なかこれ第11号

～未来への懸け橋☆中原小建替えプロジェクト～

発行：令和8年9月
三鷹市教育委員会

新しい中原小学校へ、基本設計はラストスパート！

【拡大図1】

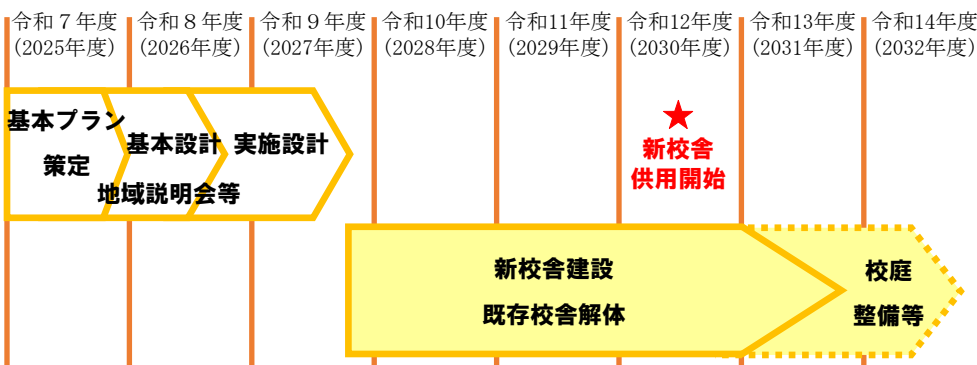
地域利用者用の駐車場出入口が住宅前にあると、入出庫時に車が滞留した場合、住宅から車が出せないのでは…

来客用駐車場が西側住宅地に近く、車両の騒音や排気ガス等の懸念がある。

駐輪場が西側住宅地に近い。地域開放時に駐輪場周辺に人が集まることによって騒音等が発生するのではないか？

①地域利用駐車場出入口の移動

駐車場出入口を南側道路に直行する道路の正面に配置するとともに、駐車場を東側にずらすことで、西側住宅地との離隔を確保する計画へ変更しました。

②地域利用駐輪場・職員用駐輪場の分離配置

駐輪場を地域利用者用と職員用に分離し、地域利用者用は西側住宅地から離隔を確保した来客用駐車場付近に配置しました。また、小学校にて運用を徹底させる条件のもと、職員用駐輪場は体育館西側に配置する計画に変更しました。
